Název a evidenční číslo Stavby: <b>II/102 hr. hl. města Prahy-Štěchovice, rekonstrukce. ETAPA II</b>	Číslo SO/PS / / číslo Změny SO/PS: <b>102/5</b>	Číslo ZBV: <b>15</b>
Název stavebního objektu/provozního souboru (SO/PS): <b>Rekonstrukce vozovky - Davle-Štěchovice</b>

## Změnový list

**Věc: II/102 HR. HL. M. PRAHY - ŠTĚCHOVICE, REKONSTRUKCE, ETAPA II – stanovisko projektanta RDS č. 12**

**II/102 hr. hl. m. Prahy - Štěchovice, rekonstrukce, II. etapa**  
**Vyjádření autorského dozoru č. 33 - úprava řešení SO 102 v km 13.200-13.700**

**Fotografie svodidla vpravo v km 13,190 - 13,575**

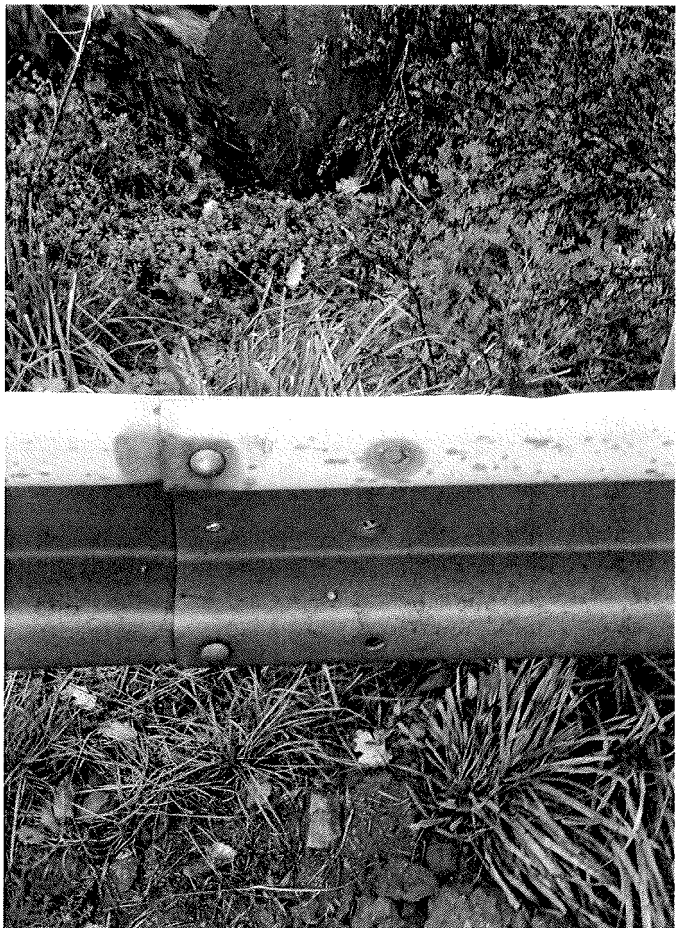
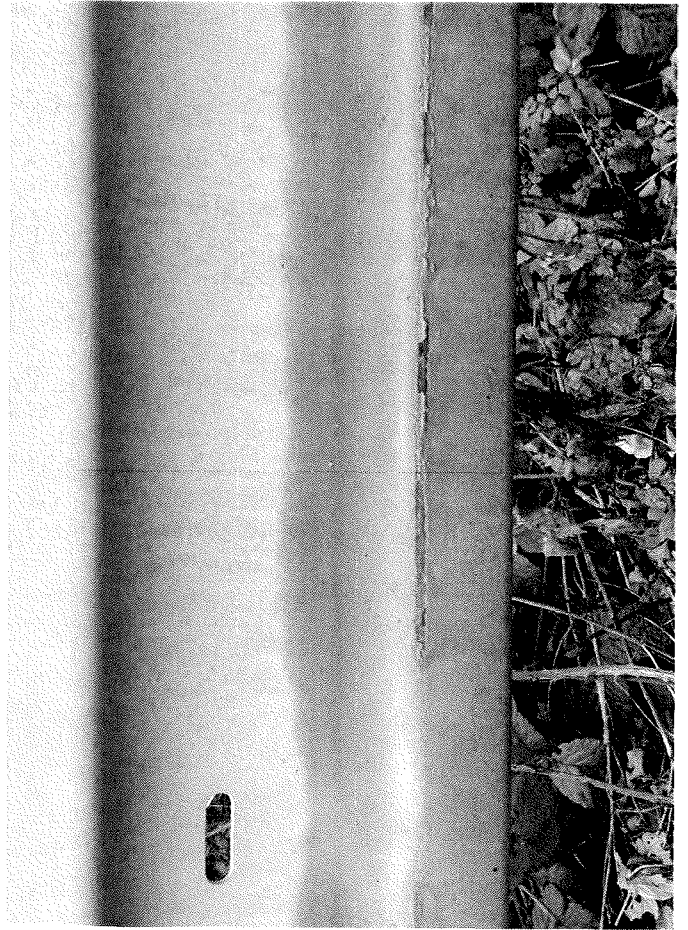
Dle projektové dokumentace pro provedení stavby (PDPS), zpracované v r. 2017, mají být v úseku **km 13,190 – 13,575** vpravo stávající svodidla v dl. 385 m ponechána bez výměny. Na ostatních úsecích v rámci celé stavby jsou stávající svodidla měněna za nová, kvůli výrazně horšímu technickému stavu.

Nicméně při realizaci vozovky v předmětném úseku bylo shledáno, že technický stav těchto svodidel vykazuje určité nedostatky (počínající koroze sloupků, chybějící spojovací materiál, deformace některých dílů), viz fotografie v příloze.

Dávám proto investorovi stavby na zvážení, zda-li by nebylo vhodné provést i na tomto úseku **km 13,190 – 13,575** vpravo kompletní výměnu záchytného systému. Vzhledem k dostatečné vzdálenosti skály (min. 1,3 m) postačuje úroveň zadržení svodidel N2, svodidla budou opatřena nástavci směrových sloupků v odpovídajících profilech jako na levé straně (stávající svodidlo na římse opěrné zdi kotvené na patky).

Je však třeba upozornit na to, že tato výměna nebyla předmětem prováděcí dokumentace stavby (PDPS), jednalo by se tudíž o změnu během výstavby (ZBV) s dopadem na rozpočet stavby (vícepráce).
